LAUDO TÉCNICO
BALSA – FOZ DO AREIA
Prefeitura Municipal de Cruz Machado - PR

11 DE DEZEMBRO DE 2023

O presente documento tem como objetivo apresentar a Prefeitura de Cruz Machado-PR, um laudo técnico contendo uma série de recomendações de serviços a serem realizados na embarcação **FOZ DO AREIA** durante estadia em estaleiro e o orçamento estimativo inicial dos custos da realização de tais serviços.

Figura 27 - Substituir extintor.

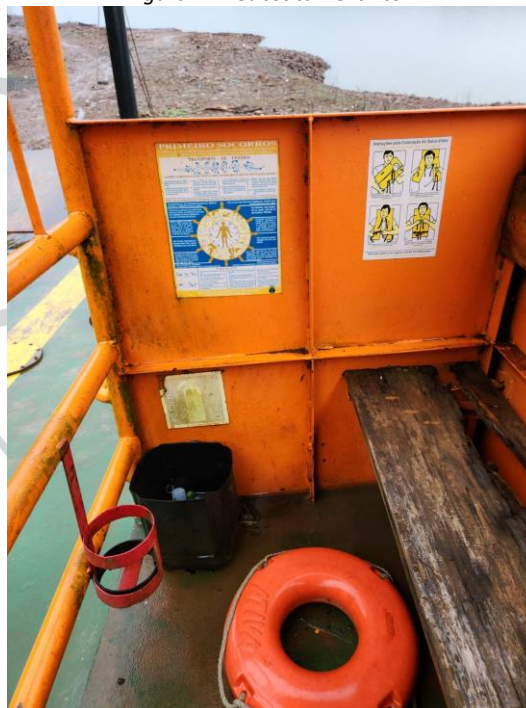
37) Substituir extintor. O extintor BC pode ser o de pó químico 4 kg.
